监理通知单

工程名称: 钦州康熙岭渔光一体光伏电站(三期)光伏发电项目

编号: JXM7-ZHJL--004

主题: 关于箱变基础浇筑质量相关事宜

箱变基础悬挑梁变形

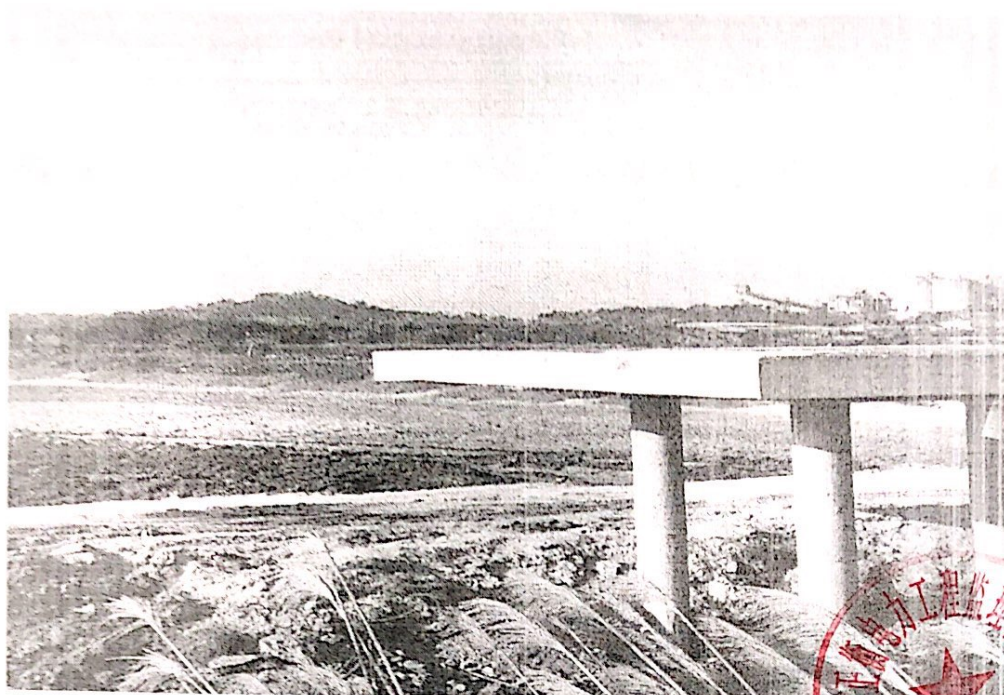
经监理部现场巡视发现, 27#箱变基础浇筑不达标(基础悬挑梁变形并且混凝土养护未按照混凝土养护规范执行。27#箱变基础于 2019 年 12 月 7 日浇筑, 2019 年 12 月 11 日底模已拆模), 不符合(《混凝土结构工程施工规范》GB50666-2011)相关规范条款, 存在质量隐患。现要求你单位对 27#箱变基础立即整改, 并对 27#箱变基础进行回弹测试, 确认该基础是否达到拆模要求。

按照监理要求，已采购混凝土回弹仪，27#基础进行复检强度满足要求，针对后续基础拆模前，检测强度达到要求后方可拆模。

经复查，现场回弹情况属实
